**Avis de la Mission Régionale
d'Autorité environnementale
Provence-Alpes-Côte d'Azur
sur le projet de parc photovoltaïque dit "Homme de
Pierre" sur la commune de Risoul (05)**

n°saisine – 2020 – 2598

n°MRAE 2020APPACA25

Figure 2 : Plan de masse du projet. (source résumé non technique)

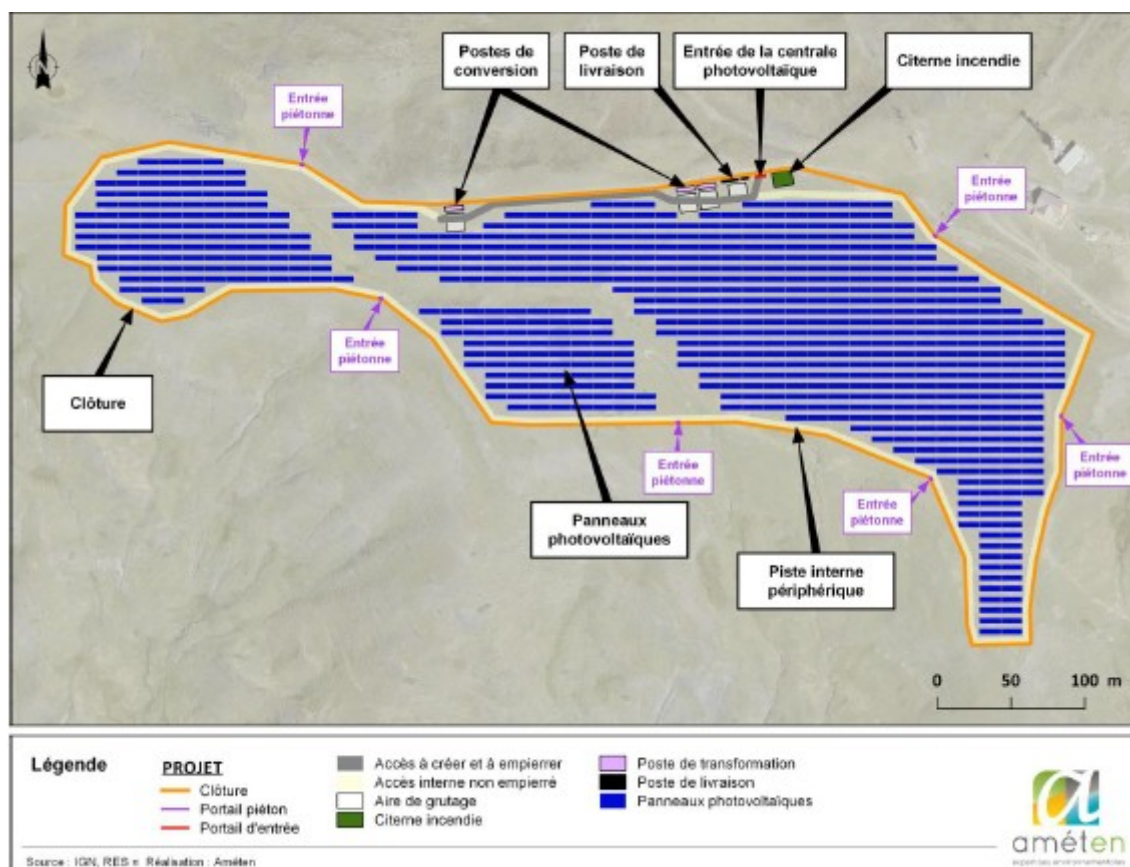
- mesure d'évitement 1 (ME1) : optimisation écologique de l'emprise entre l'esquisse du projet initial et celui retenu, avec une diminution de l'emprise de 1,5 ha permettant d'éviter des deux stations de Bérardie laineuse et un talweg (zone humide) ;
- mesure d'évitement 2 (ME2) : mise en défens des secteurs à fort enjeu de conservation ;

Figure 4 : Plan de situation des ZNIEFF et Parcs nationaux, régionaux (source DREAL PACA)

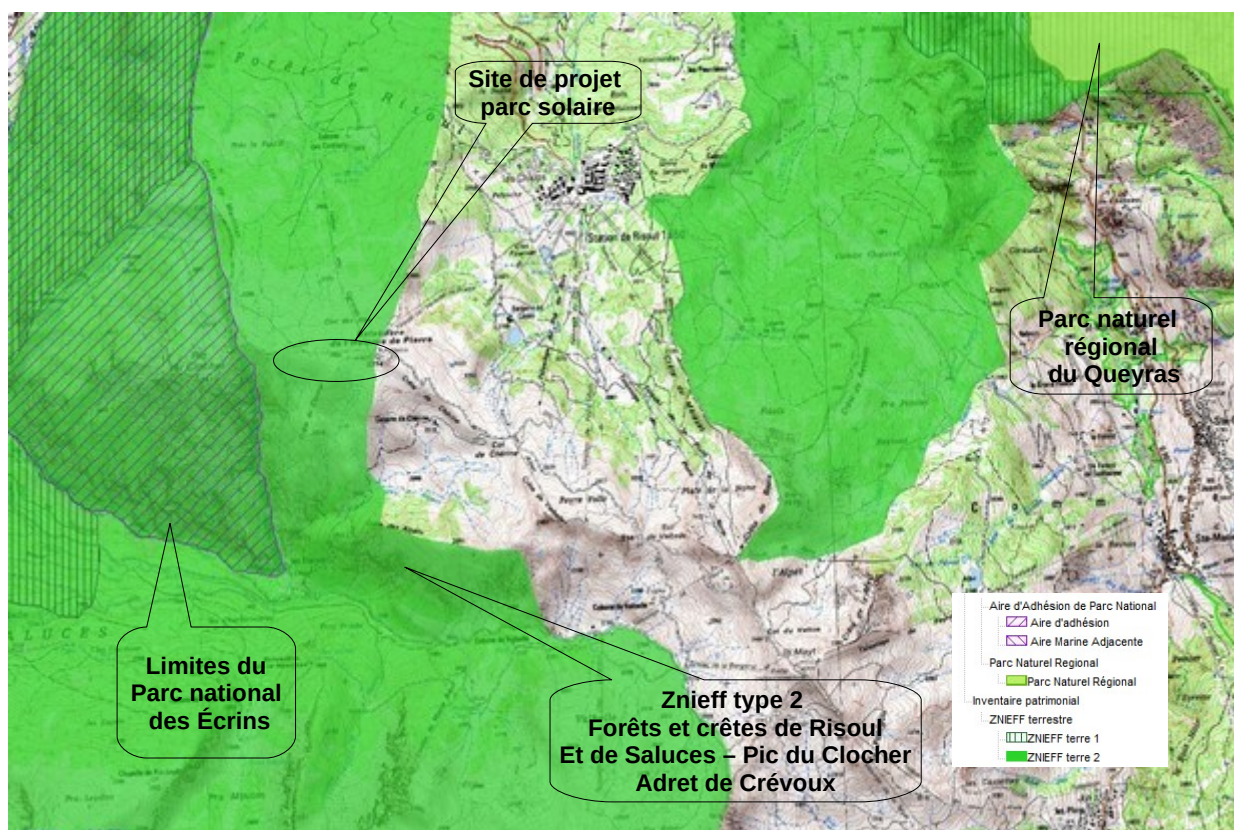
Elle est par ailleurs située dans un réservoir de biodiversité à préserver (Montagnes subalpines), trame verte identifiée au Schéma régional de cohérence écologique (SRCE) ainsi que de trame bleue correspondant à des zones humides autour des sources du versant sud.
